## Vyjádření projektanta k auditu bezpečnosti pozemních komunikací

Stavba:	<b>II/231 Rekonstrukce ul. 28. října, II. část</b>
Zpracovatel auditu bezpečnosti:	EDIP s.r.o. Pařížská 1230/1 301 00 Plzeň
Projektant DSP:	D PROJEKT PLZEŇ Nedvěd s.r.o. Koterovská 177 326 00 Plzeň
Projektant PDPS, zpracovatel Vyjádření:	PSDS s.r.o. Trabantská 673/18 190 15 Praha 9 – Satalice
Objednatel:	Správa a údržba silnic Plzeňského kraje, p.o. Koterovská 462/162 326 00 Plzeň

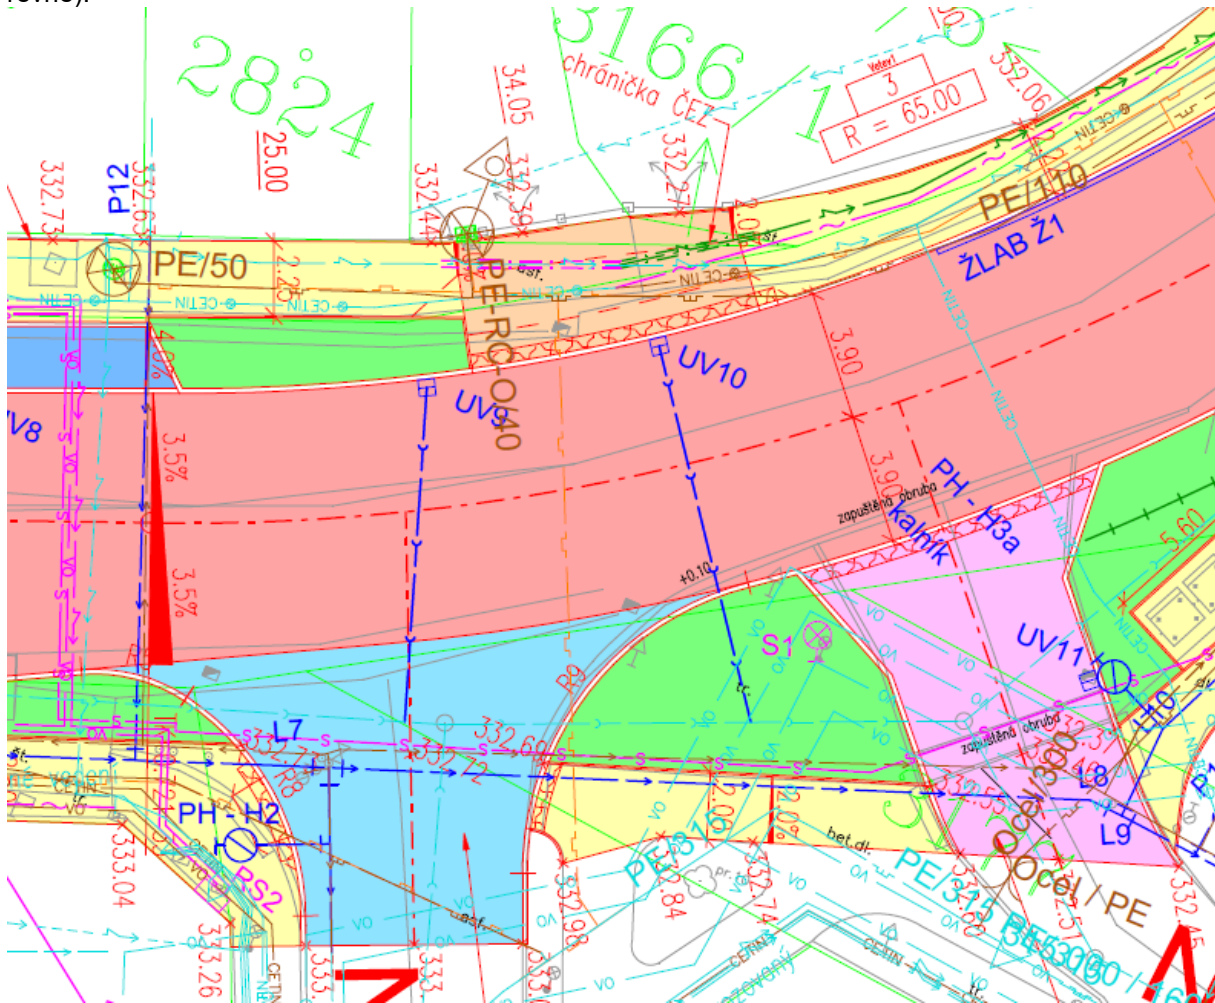
- *Přestože Národní ulice je obytná zóna a ulice Nad Priorem je standardní obslužná komunikace s  
chodníky, z hlediska intenzity dopravy i skladby dopravního proudu jsou srovnatelné. Srovnatelné tedy jsou i prostorové požadavky na zajištění průjezdu vozidel, čemuž ale neodpovídá  
návrh křižovatky:*
  - o *napojení ulice Nad Priorem je navrženo oblouky s poloměry 8,0 m (vlevo), resp. 9,0 m (vpravo),*
  - o *naopak napojení Nárožní ulice není navrženo ani s minimálními poloměry – obrubníky v místě napojení jsou zalomené.*
- *Při odbočování z/do Nárožní ulice hrozí přejíždění přes obrubník do přilehlé zeleně; při sou-  
časné jízdě vozidel v obou směrech (tedy z a do Nárožní ulice) je riziko vzájemné kolize  
protijedoucích vozidel.*
- *Naopak v ulici Nad Priorem se vlivem větších poloměrů oblouků prodlužuje délka přecházení  
této ulice, a tedy i riziko střetu s chodci.*

- *Poloměry oblouků napojení ulic Nad Priorem a Nárožní na silnici II/231 optimalizovat s pomocí  
vlečných křivek, aby umožňovaly bezkolizní průjezd návrhového vozidla a současně nezhoršo-  
valy podmínky pro pohyb chodců.*

Navržené napojení obou ulic vychází ze stávajícího stavebního uspořádání, které bez zásadnějších problémů funguje, k zajištění na přilehlou vegetaci nedochází. Proti současnému stavu dochází k drobnému rozšíření v místě napojení na ul. 28. října. Projekt respektuje také schválenou dokumentaci DÚR a DSP. V případě ulice Nárožní je vyústěním pod ostrým úhlem zdůrazněna změna dopravního režimu při vjezdu – ulice je řešena jako obytná zóna, pěší se pohybují v celé šíři komunikace, je umožněna hra dětí na vozovce. Naopak ulice Nad Priorem má postavení dopravně významnější místní komunikace. Úpravy navádí řidiče k přednostnímu využívání ulice Nad Priorem tak, aby v ulici Nárožní byl eliminován průjezd vozidel, které zde nemají cíl své cesty.

V případě obytné zóny není bezkolizní průjezd protijedoucích vozidel prioritou, naopak jedním z prostředků, kterým lze oblast dopravně zklidnit, je omezení možnosti současného průjezdu protijedoucích vozidel.

Připomínke bylo čiastočne vyhověno v rozsahu záboru stavby mírným rozšířením napojení ulice Nárožní. Niže je pripojen súťažný plán súčasných stavov (šedé línie) a dokumentácia PDPS + ZSPD (barevně):

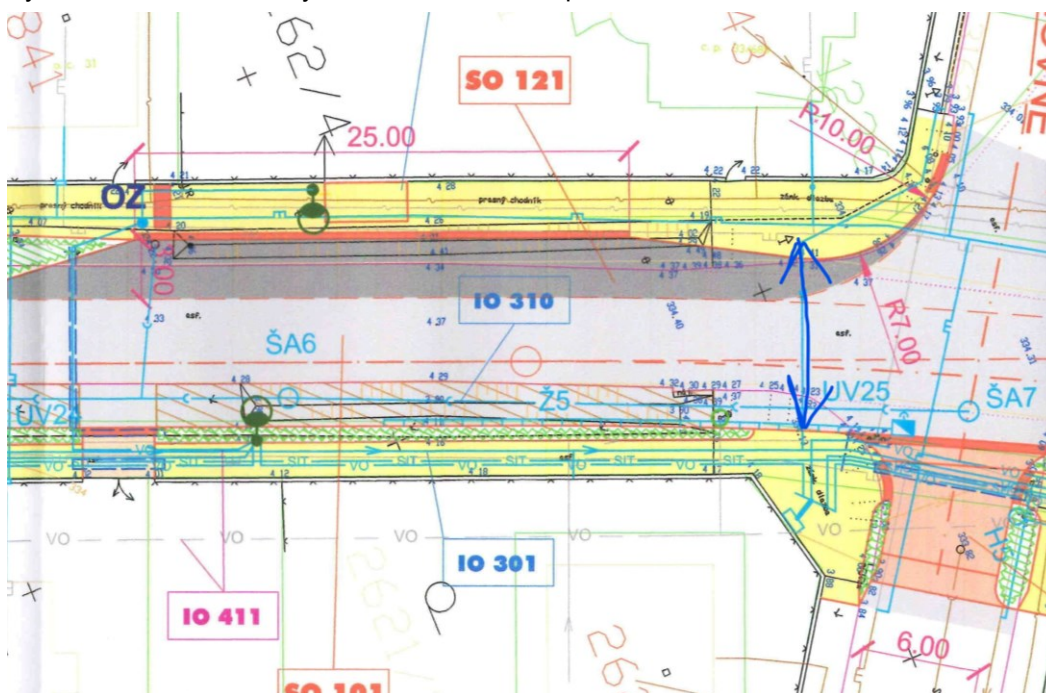
- *Je navrženo přemístit výstupní i nástupní zastávku Bílá Hora ze stávající polohy v obratišti přímo na silnici II/231:*
  - *výstupní zastávku do jízdního pruhu,*
  - *nástupní zastávku do zálivu, který bude začínat přímo v křižovatce s ulicí K Sokolovně.*
- *Kvůli navrženému zálivu se ruší stávající přechod pro chodce na jižním rameni křižovatky a je navrženo místo pro přecházení na severním rameni.*
- *Lze předpokládat, že cestující směřující na zastávku ze Senecké ulice budou silnici i nadále přecházet v místě zrušeného přechodu, ale nově přes 8,5 m širokou vozovku. Tím se prodlouží doba přecházení, což vzhledem k intenzitě dopravy významně zvyšuje riziko střetu chodce s vozidlem.*

- Zachovat přechod pro chodce ve stávající poloze a doplnit jej středním dělicím ostrůvkem.
- Případně zvážit návrh zastávek typu „zátka“.

K umístění zastávky do prostoru ulice 28. října došlo z požadavku na zřízení společné zastávky pro autobusy zde začínající a autobusy přijíždějící od Zruče-Sence. S ohledem na četné sjezdy na přilehlé pozemky je navržená poloha nejvhodnější, jiné místo pro zastávku s délkou nástupní hrany 19 m se v blízkém okolí nevyskytuje.

Z důvodu umožnění výjezdu z autobusového obratiště není v daném místě s ohledem na vlečné křivky autobusu reálné umístit středový dělicí ostrůvek, neboť autobus by takto zúženým místem z obratiště neprojel.

V daném místě ze stejného důvodu ani nelze realizovat zastávku typu „zátka“, neboť středový dělicí ostrůvek by opět tvořil překážku pro výjezd autobusu z obratiště, nebo by zastávky musely být odsazeny, ale tím by se dostaly do prostoru s četnými sjezdy na pozemky.

Situace s vyznačením ostrůvku:

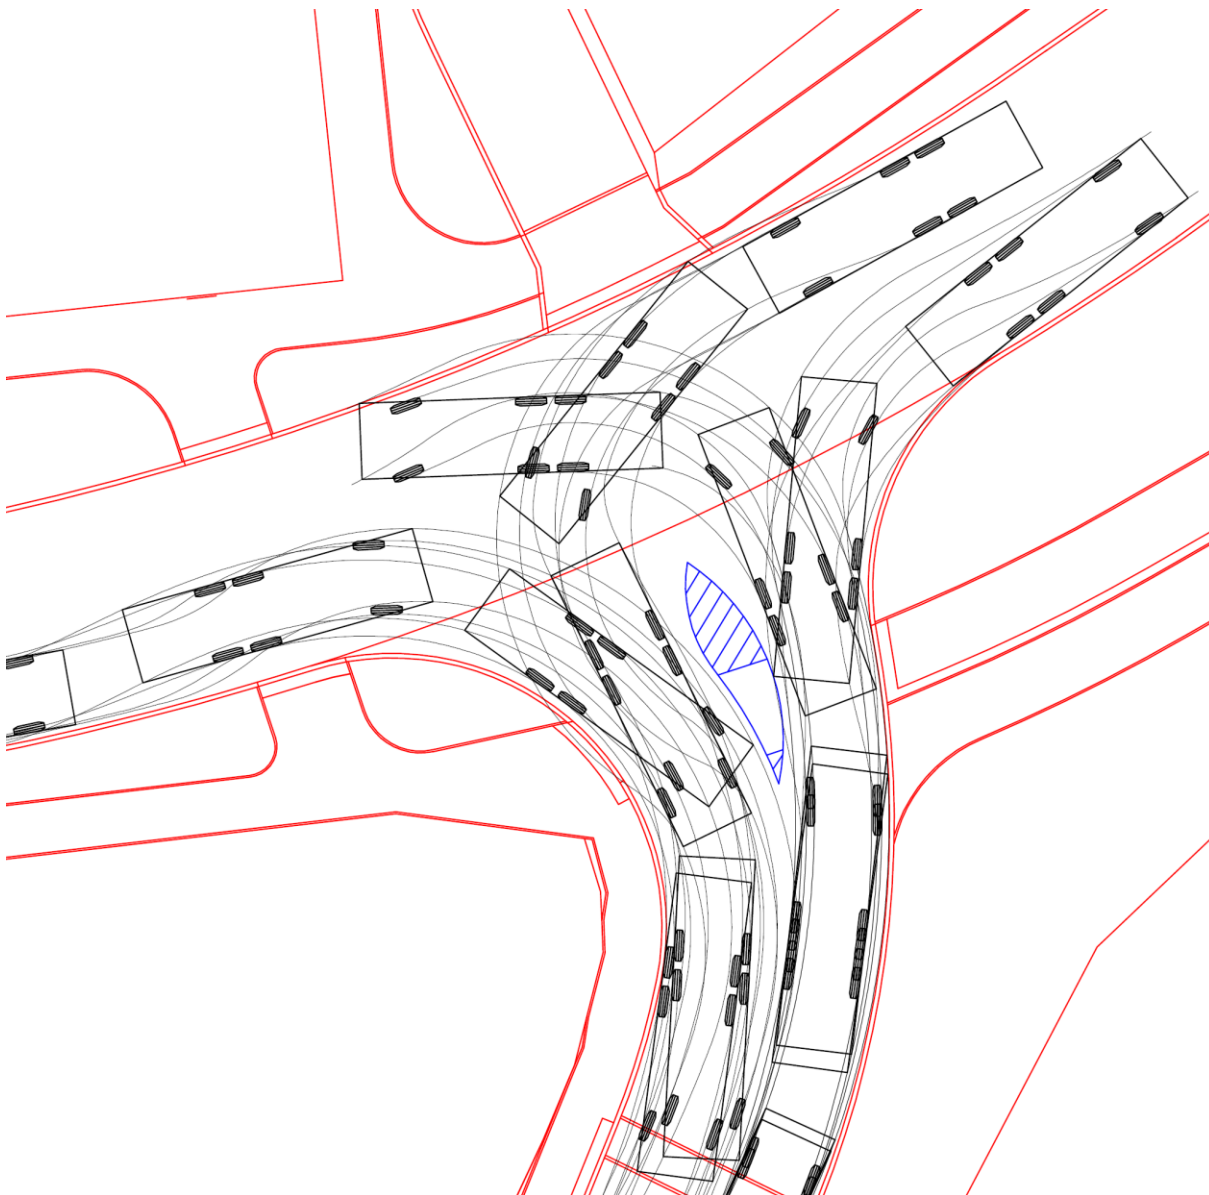
- Místo pro přecházení přes ulici Zručská cesta je na straně k ulici 28. října dlouhé až 10 m, čímž se prodlužuje doba přecházení a zvyšuje riziko střetu s vozidlem.

- Provéřit pomocí vlečných křivek možnost zkrácení místa pro přecházení ulice Zručská cesta.
- Pokud zúžení Zručské cesty nebude možné, navrhnout místo pro přecházení se středním ostrůvkem.

Řešené napojení ulice Zručská cesta plně vychází z předchozích stupňů PD (DÚR, DSP) připravovaných již od roku 2006. Návrh umožňuje plynulé odbočení větších vozidel včetně vozidel svozu odpadu. Zvolený poloměr nároží se už takto pohybuje pod doporučeným minimem podle normy (doporučeno min. 10 m pro průjezd silničních vozidel delších než 9 m). S ohledem na charakter této komunikace, která obsluhuje celé území východně od ulice 28. října, nepovažujeme zmenšení poloměru nároží za provozně vhodné.

Vložení standardního ostrůvku při zachování půdorysu křižovatky není s ohledem na vlečné křivky nákladního vozidla proveditelné. Lze ale dopravním značením vyznačit alespoň plochu s jinou povrchovou úpravou ve smyslu ČSN 73 6110 Z1 obr. 41. Bude se jednat o nestavební úpravu pomocí dopravního značení.

Zákres aktuálního projektu PDPS s úpravou pro usnadnění pohybu nevidomých (vodící linie a signální pás místa pro přecházení):

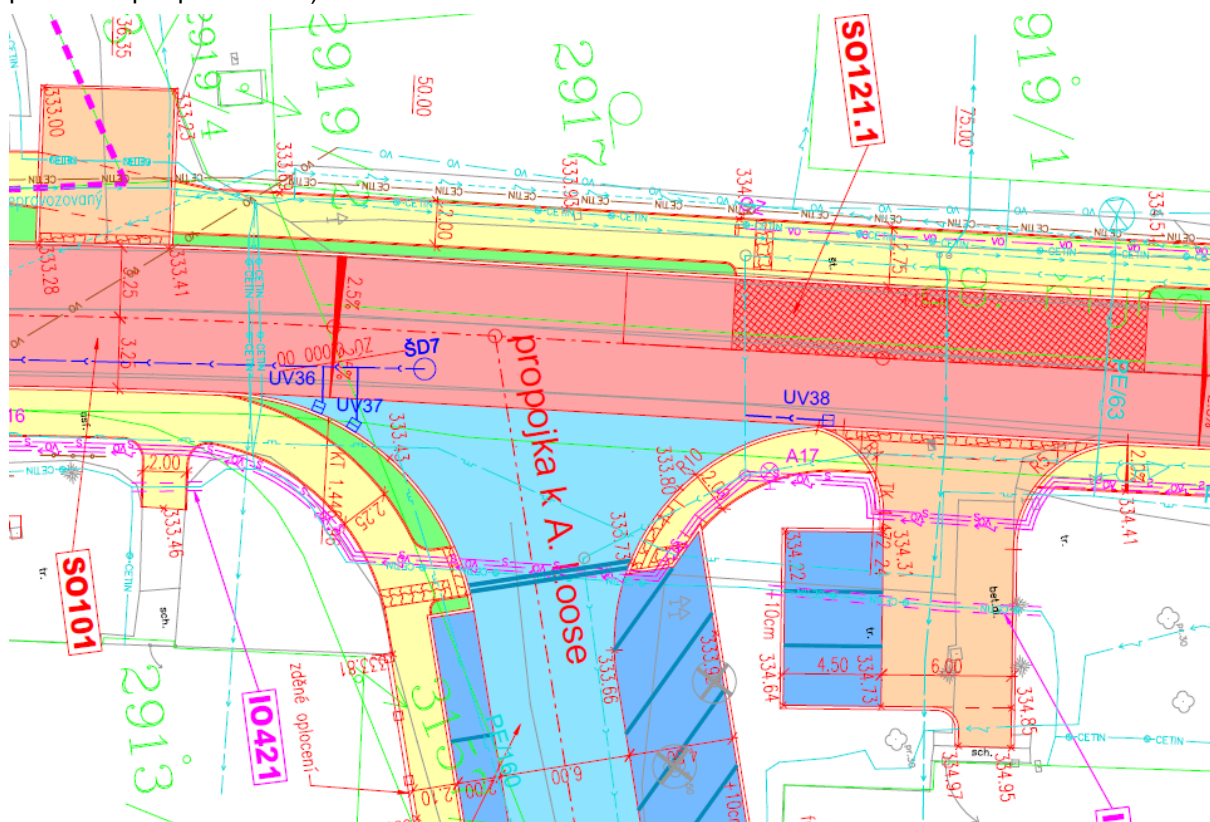
- Napojení místní komunikace je navrženo oblouky s poloměry 12,0 m (vlevo), resp. 10,0 m (vpravo).
- Kvůli velkým poloměrům oblouků je větší i délka přecházení místní komunikace.
- Vůbec není řešena vodicí linie pro nevidomé – vzhledem k nestandardnímu geometrickému uspořádání chodníku a místa pro přecházení se tito lidé nemají jak orientovat.

- Pomocí vlečných křivek prověřit možnost zmenšení poloměrů oblouků křižovatky s cílem zkrátit místo pro přecházení, aniž by ho bylo nutné odsouvat více stranou.
- Doplnit vodící linie pro nevidomé.

Tvar křižovatky plně respektuje řešení z platné DÚR a DSP. Větší poloměry nároží jsou zde voleny i s ohledem na vjezd do průmyslového areálu na pozemku parc. č. 3788/2. Zároveň se přitom jedná o zklidněnou komunikaci s nízkou intenzitou provozu, kde je pohyb chodců ve vozovce přirozený. Zmenšení poloměrů by zde vedlo k nutnosti více nadjíždět do protisměru při odbočování z této komunikace vpravo na ul. 28. října, čímž by mohlo dojít k potenciálně kolizním nebezpečným situacím. V rámci přípravy projektu bylo jako kompromis mezi plynulostí provozu a komfortem pro chodce zvoleno řešení zakreslené v situačním výkresu, tento návrh obdržel souhlasné stanovisko PČR.

Pro chodce je zde zřízeno místo usnadňující přecházení. Bezpečnost nevidomých je zajištěna umístěním varovného pásu, který brání náhodnému vstupu do vozovky. Jedná se o průmyslovou oblast, kde bude samostatný pohyb nevidomých zcela výjimečný.

Samostatný pohyb nevidomých zajistíme změnou místa usnadňujícího přecházení na standardní místo pro přecházení se signálním pásem a vodící linií místa pro přecházení. Tato úprava je zakreslena v přiložené situaci. Zároveň se usnadní vjezd a výjezd z krajního šikmého stání, jelikož se odstraní ostré oddělení vyběhající chodníkem. Jedná se o drobnou změnu.
